西宮養護学校校舎改築工事に係る工事請負変更契約締結に関する意見決定の件

工事請負契約変更の件

工事請負契約変更の件 (西宮養護学校校舎改築工事)

①水路・擁壁の基礎形状の変更

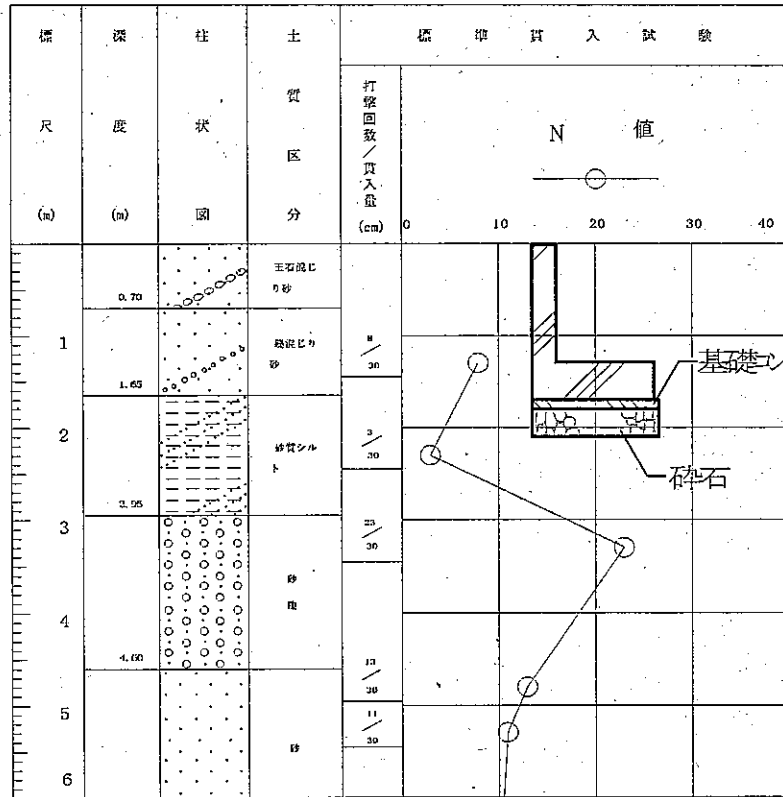
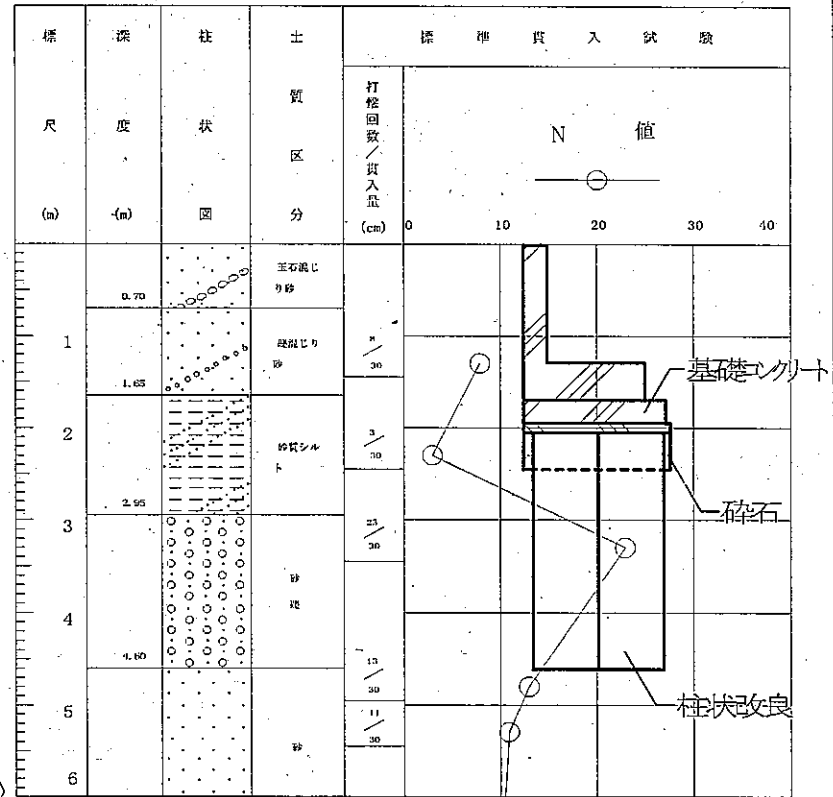
【当初】

基礎コンクリート	厚100, 無筋
碎石置換	厚300

【変更】

基礎コンクリート	厚250, 有筋(D13@150, 200)
碎石置換	厚400
柱状改良	径800 長さ2560 121本

②間仕切カーテンの仕様変更

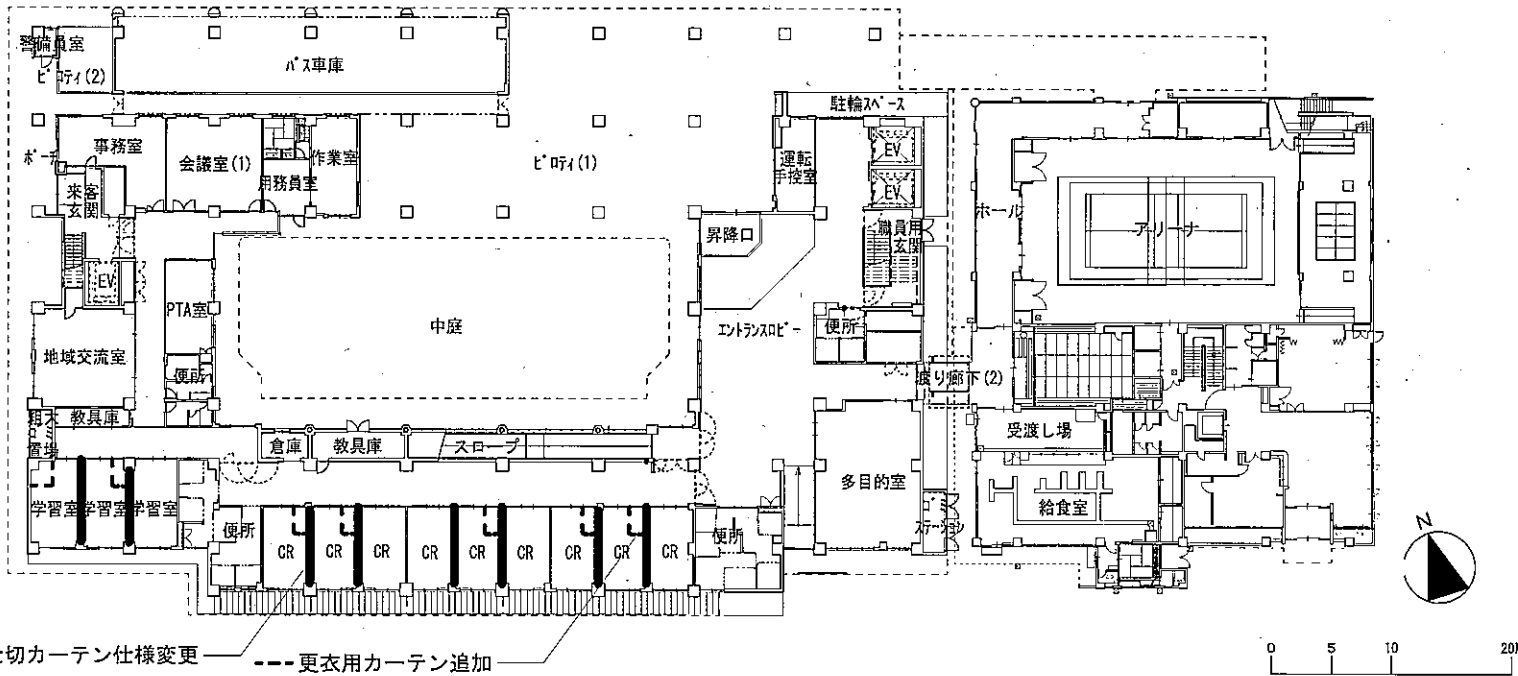
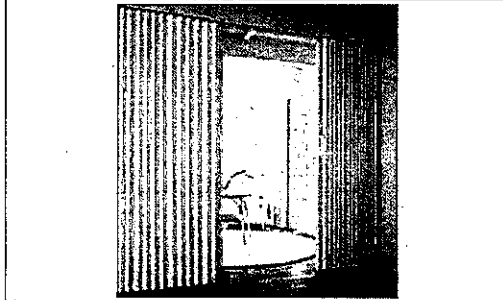
【当初】

普通カーテン 26カ所

【変更】

アコーディオンカーテン 26カ所

【追加】

更衣用カーテン 19カ所

③地中障害撤去処分

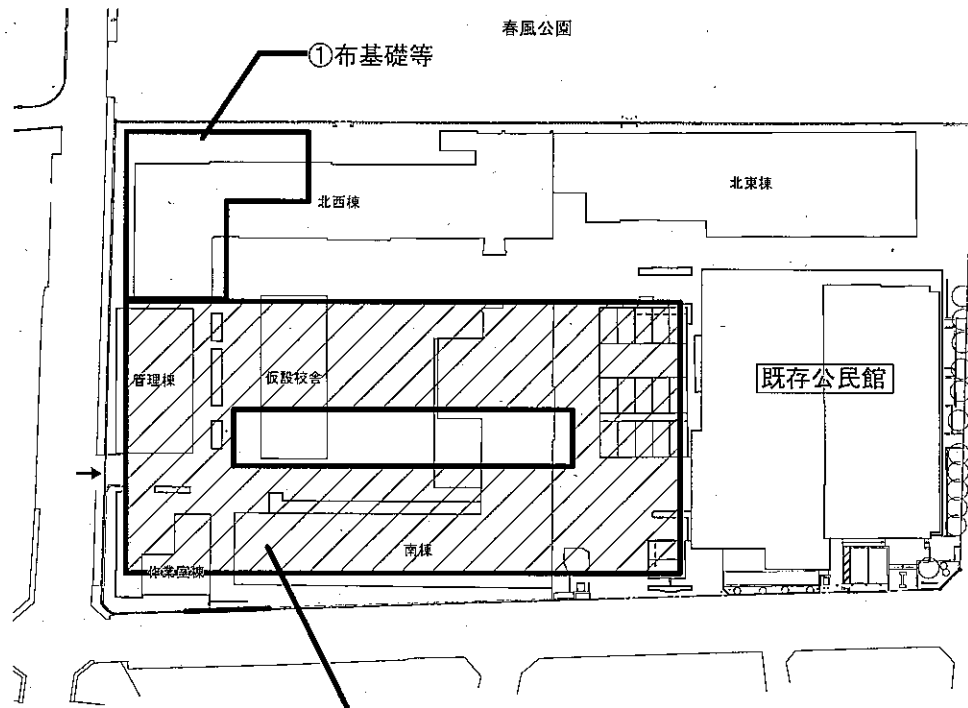
コンクリート殻	29.5m ³
陶磁器類	55.1m ³
廃プラスチック	5.3m ³
計	89.9m ³
